Nollaenergiapientalo Hyvinkään Asuntomessuille 2013

ARVOSTELUPÖYTÄKIRJA

Nollaenergiapientalo Hyvinkään asuntomessuille 2013 yleinen arkkitehtuurikilpailu

Arvostelupöytäkirja

"SOLROS" lunastus

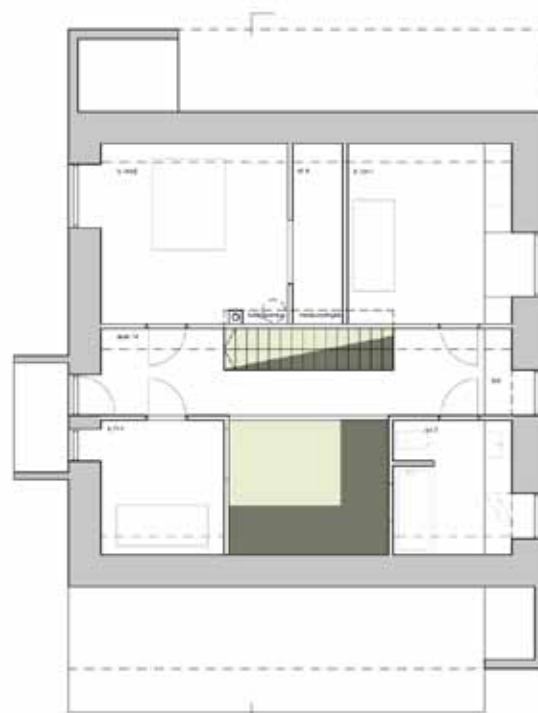
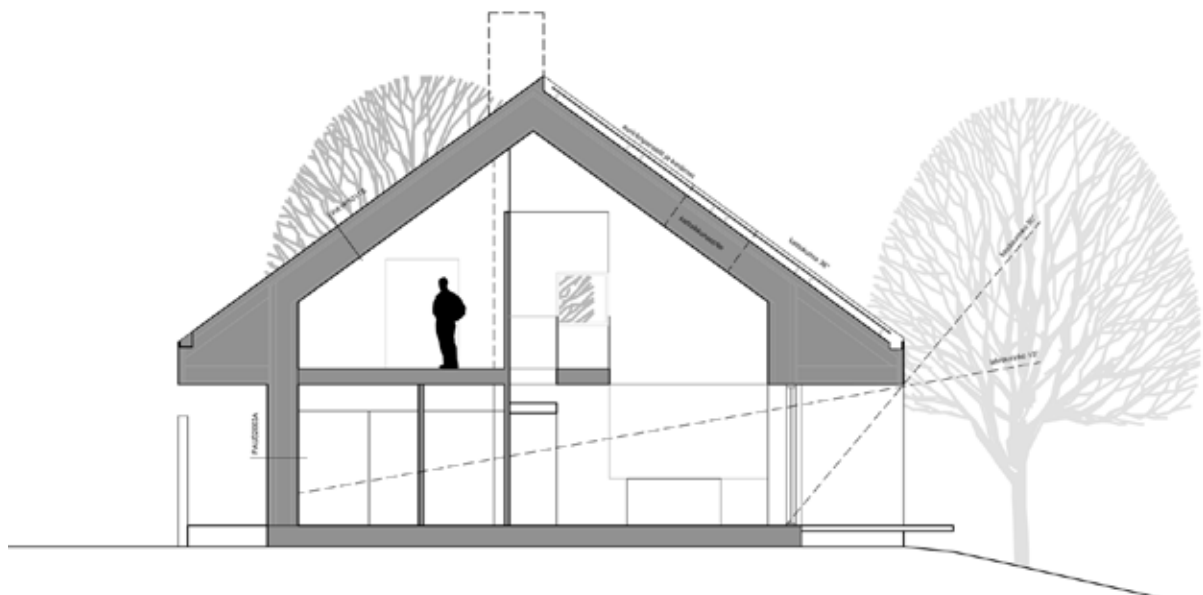
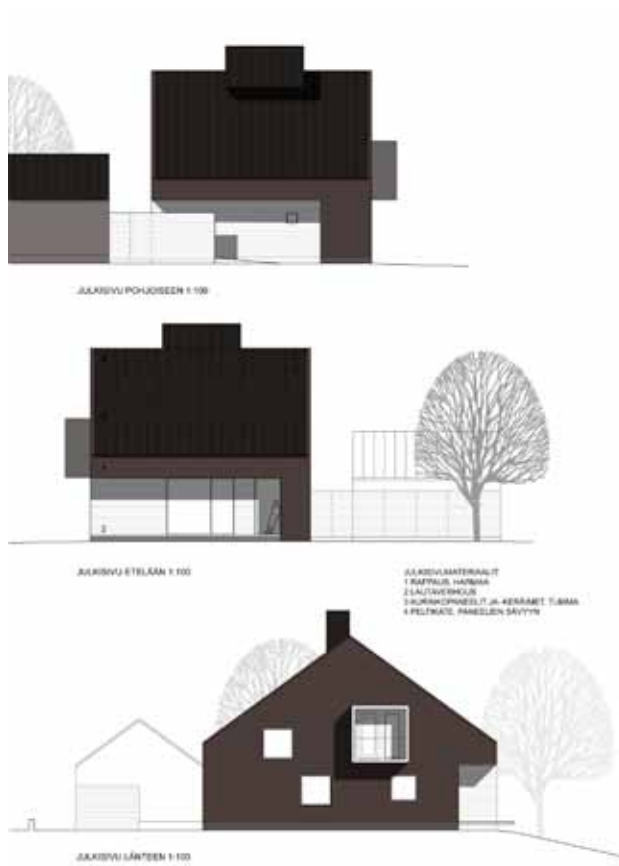
Selkeä ja arkkitehtonisesti vakuuttava ehdotus. Rakennuksella on pelkistetty talon hahmo. Ehdotus on tunnistettava ja samalla ajanmukaisen tyylikäs olematta kuitenkaan liian ehdoton. Suunnitelma sopii hyvin myös vanhojen alueiden täydennysrakentamiseen. Aurinkopaneelit on sovitettu kokonaisuuteen erityisen ansiokkaasti rakennuksen perushahmoa hyödyntäen. Paneelit peittävät oikein suunnatun ja kallistetun kattolapteen kokonaan. Ratkaisu on itsestäänselvän helpon oloinen ja istuu vaivattomasti osaksi arkkitehtuuria. Vaikutelma ei ole päälleliimatun ja jälkeinpäin lisätyn oloinen. Ylipäätään arkkitehtuurissa on leimaa-antavana piirteitä pientalolle sopiva mutkattomuus ja konstailemattomuus. Arkkitehtuuri syntyy arkisuuden ja käytännöllisyyden huomioimisesta.

Tontin käyttö on tehokasta ja luontevaa. Asuinrakennus rajaa piharakennuksen kanssa välittömään lähei-

syyteensä sisäänkäyntipihan ja toiminnallisen pihan. Muu piha-alue jää luonnontilaiseksi. Rakennuksen ja aukotuksen suuntaus on hyvä. Sisäänkäyntikatos ja oleskeluterassi on lovettu rakennusmassaan korostaen arkkitehtuurin yksinkertaista eheyttä. Samalla saadaan suojattua suuret oleskelutilojen ikkunapinnat liialta auringolta.

Pohjaratkaisu on selkeä ja kompakti. Tilojen muunneltavuutta on tutkittu ansiokkaasti. Esitetyssä pohjaratkaisussa on pesutilojen mitoitus niukanoloista. Sisäarkkitehtuurissa on elämyksellisesti hyödynnetty syviä ikkunapenkkejä, joita on korostettu kaappivyöhykkeellä.

Rakennus on esitetty toteutettavan kivirakenteisena, joka johtaa ulokekatosten osalta turhan hankaliin rakennatkaisuihin. Ehdotuksen arkkitehtuuri olisikin huomattavasti luontevampi toteuttaa puurakenteisena.
